**1/PZP/2026**

Dotyczy postępowania o udzielenie zamówienia publicznego prowadzonego pn. „**Przebudowa i rozbudowa budynku Fundacji Rozwoju Regionu Łukta**”.

### **Odpowiedź Zamawiającego w ramach zgłoszonych wniosków o wyjaśnienie treści SWZ**

## MONTAŻ DESKI ELEWACYJNEJ W UKŁADZIE PIONOWYM

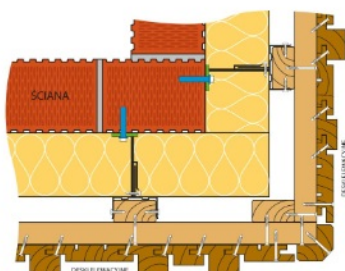
„Prosimy o szczegółowy opis przyjętej technologii okładziny elewacyjnej z deski drewnianej. Zaprojektowano wiązary drewniane, natomiast w opisie do projektu technicznego mowa jest o konstrukcji aluminiowej. Prosimy również o określenie parametrów deski opisanej jako "sosna termo" oraz opis jej wykończenia.”

Deski montowane na systemie podkonstrukcji, opierający się na konsolach aluminiowych raz łątach drewnianych, dzięki któremu można zamontować deskę elewacyjną. Elewacja wejściowa montowana na wiązarach drewnianych, dzięki czemu uzyskano wysunięcie elewacji przed lico istniejącej ściany.

Układ deski elewacyjnej	pionowym
Materiał izolacyjny	wełna mineralna* z fabryczną warstwą włókniny
Grubość materiału izolacyjnego	60-275 mm

\* Istnieje możliwość użycia podkonstrukcji alu na dociepleniu  
W takim zaleca się przeprowadzenie montażu w kilku etapach:  
I montaż konsol głównych, II docieplenie ściany , II  
montaż uchwytów alu do drewna i ciąg dalszy montażu elewacji drewnianej.

## Przekrój pionowy ściany. Deska elewacyjna montowana w układzie pionowym.
